Правила № 37 (лампы накаливания)

**Предложение по дополнению 41 к поправкам серии 03
к Правилам № 37 (лампы накаливания)**

**Представлено экспертом от Брюссельской рабочей группы
1952 года***

PY21W/1
PY21/5W/1-3
PY27/7W/1

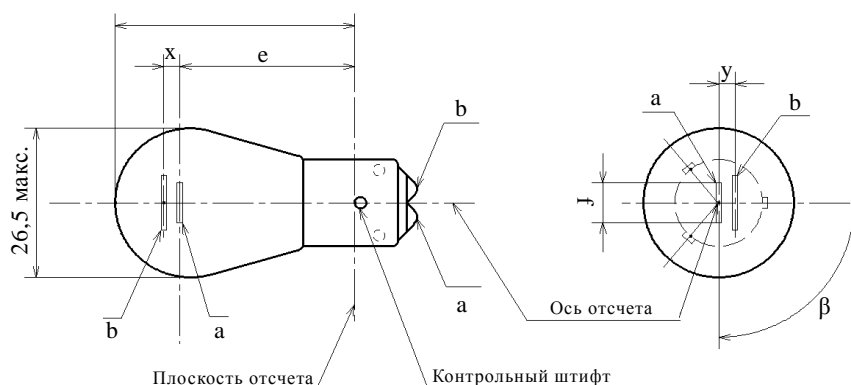
Перечень спецификаций для ламп накаливания и порядок их следования изменить следующим образом:

Включить новые спецификации PY21/5W/1-3 между спецификацией PY21W/1 и спецификацией PY27/7W/1 следующего содержания: (см. последующие страницы)

Спецификация PY21/5W/1

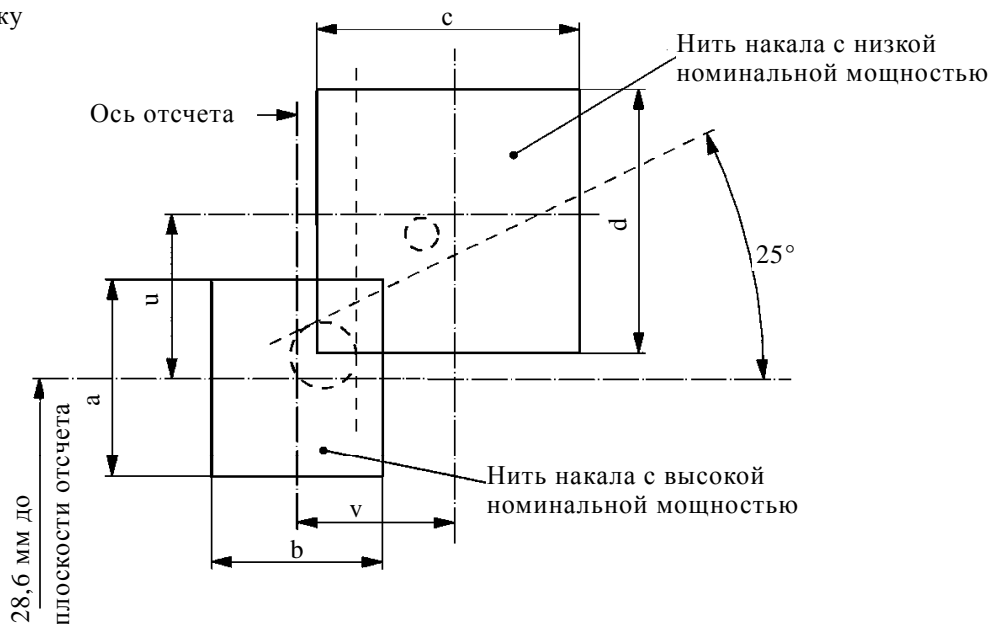
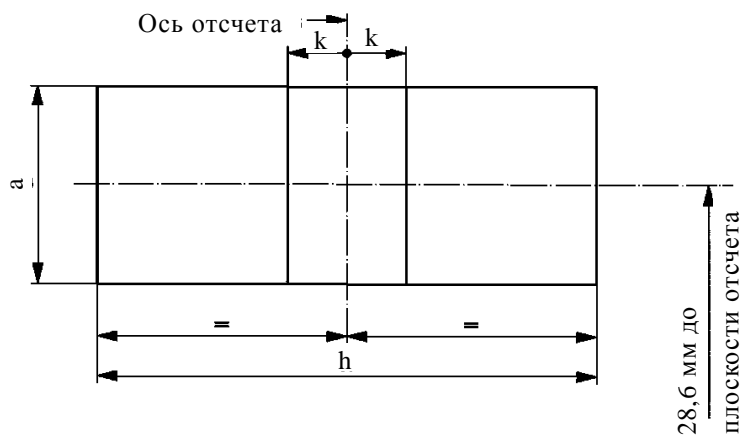
- a) правильного расположения основной (с высокой номинальной мощностью) нити накала относительно оси отсчета и плоскости отсчета и оси, перпендикулярной в пределах $\pm 15^\circ$, плоскости, проходящей через центры цокольных штифтов и оси отсчета; и
- b) правильного расположения вспомогательной (с низкой номинальной мощностью) нити накала относительно основной (с высокой номинальной мощностью) нити накала.

- 2.1 проекция основной нити накала должна располагаться полностью внутри прямоугольника высотой "a" и шириной "b", центр которого совмещается с теоретическим центром нити накала;

- 2.2 проекция вспомогательной нити накала должна располагаться полностью:
 - 2.2.1 внутри прямоугольника шириной "c" и высокой "d", центр которого находится на расстоянии "v" справа от теоретического центра основной нити накала и на расстоянии "u" над ним;

- 2.2.2 над прямой линией, проходящей по касательной к верхнему краю проекции основной нити накала вверх слева направо под углом 25° ;
 - 2.2.3 справа от проекции основной нити накала.

- 3.1 проекция основной нити накала должна располагаться полностью внутри прямоугольника высотой "a" и шириной "h", центр которого совмещается с теоретическим центром нити накала;

- 3.2 центр основной нити накала не должен смещаться относительно оси отсчета на расстояние, превышающее "k";
 - 3.3 центр вспомогательной нити накала не должен смещаться относительно оси отсчета более чем на ± 2 мм ($\pm 0,4$ мм для эталонных ламп накаливания).
